## **RESPUESTA A CONSULTAS AL PLIEGO DE CONDICIONES**

Con relación al procedimiento de Licitación Pública Nacional No. **CAASD-CCC-LPN-2022-0002** para la **“EJECUCION DE OBRAS DE SANEAMIENTO PLUVIAL, DRENAJE SANITARIO, SISTEMA DE BOMBEO, AGUA POTABLE Y ALCANTARILLADO EN EL GRAN SANTO DOMINGO”**., tenemos a bien dar respuesta a las preguntas realizadas por los oferentes en tiempo hábil, de acuerdo al cronograma de actividades.

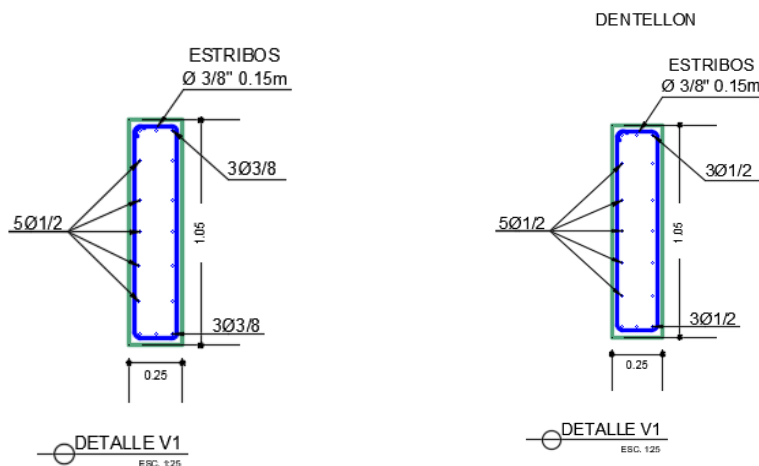
135. Por favor enviar los planos correspondientes a las instalaciones eléctricas para el alumbrado de calles y para la electrificación de la cancha de baloncesto.

**Resolución Única: Verificar planos adjuntos**
